**REGIONE
PIEMONTE**

OGGETTO: Comune di **PIOSSASCO**
Provincia di Torino
VARIANTE GENERALE al P.R.G.C. – CONTRODEDUZIONI
D.D.C.C. n. 46 del 16.7.2007 e n.61 del 18.12.2007.
Legge Regionale 5.12.77, n. 56 e s.m.i.
Pratica n. A70661

**Allegato "A" alla Deliberazione della Giunta Regionale n. 31-9698 in data 30/8/2008
relativa all'approvazione della Variante Generale al P.R.G.C. del Comune di PIOSSASCO.**

**ELENCO DELLE MODIFICHE INTRODOTTE "EX OFFICIO" AI SENSI DELL'11°
COMMA, ART.15 DELLA L. R. 56/77 E S.M.I.**

ALLEGATO 1 all'Allegato "A" alla Deliberazione della Giunta Regionale n. in data [] relativa all'approvazione della Variante Generale al P.R.G.C. del Comune di PIOSSASCO.

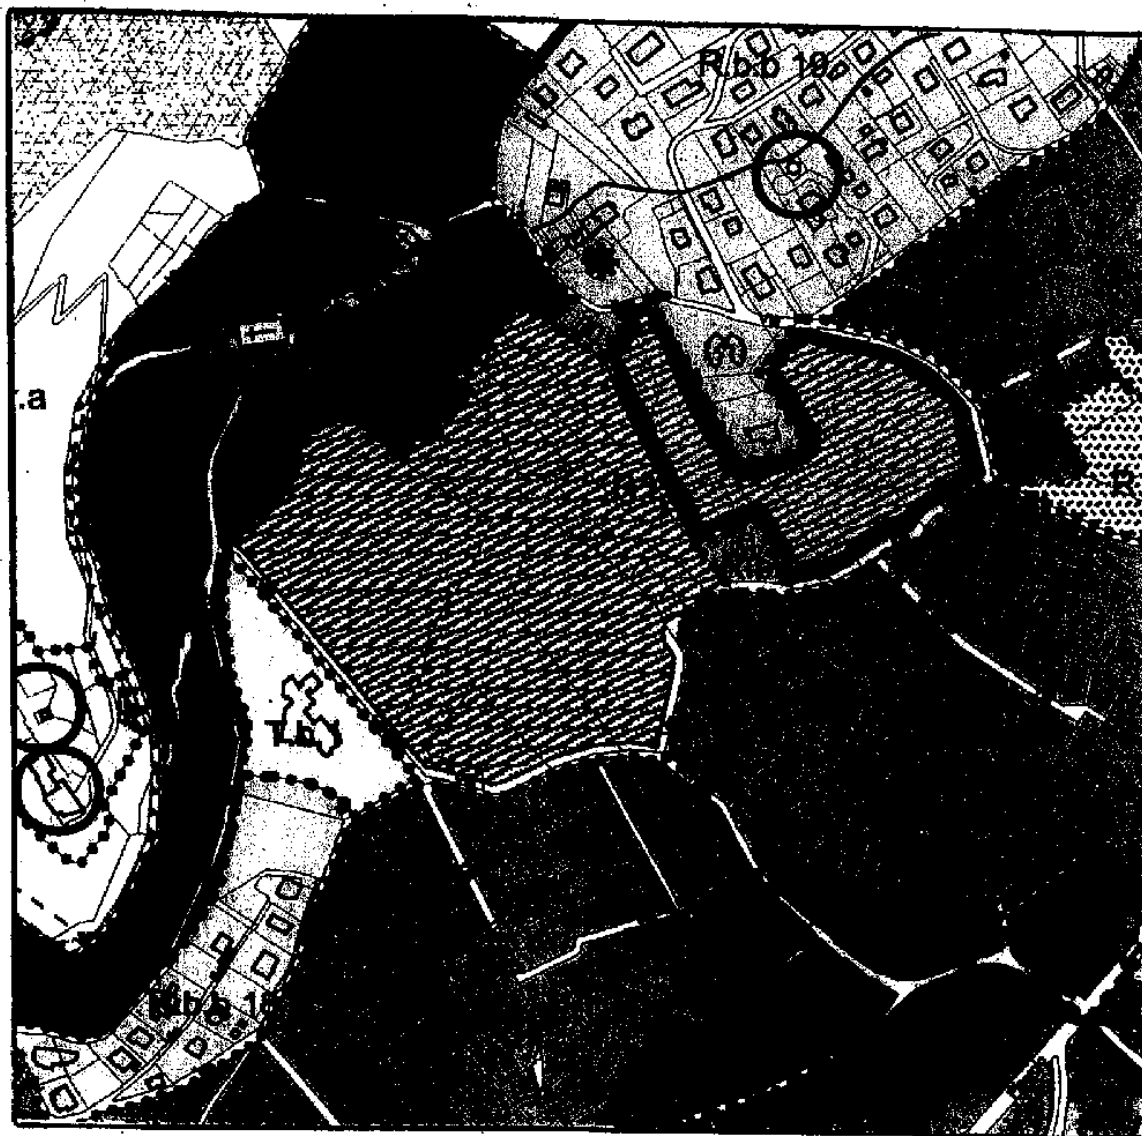
- Aggiungere di seguito la seguente precisazione: "9) L'area di concentrazione dell'edificabilità è rappresentata nell'Allegato 1 alle modifiche "ex officio" della Variante Generale approvata."

R.t.n. - area di concentrazione dell'edificabilità
